MẪU 2

NHÀ PHỐ THƯƠNG MẠI- CĂN ĐIỂN HÌNH
LÔ T5, J3

REV. 3 (31 Jul 18)

SINO – PACIFIC
CONSTRUCTION CONSULTANCY CO.,LTD

MẶT CẮT TRÍCH ĐOẠN TL: 1/100

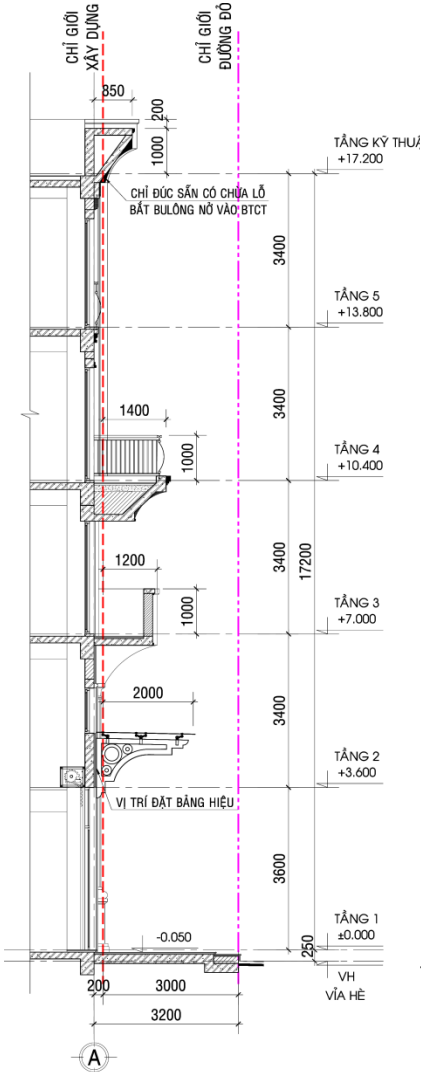
Chỉnh sửa phối cảnh để hình khối thanh thoát và thoáng hơn, gồm:

- Mở rộng ban công tầng 4 từ 3060mm thành 4890mm.
- Giảm kích thước gờ chỉ.
- Mở rộng cửa mặt tiền tầng trệt.
- Mở rộng cửa ra ban công.
- Bỏ mái trang trí ở tầng kỹ thuật.
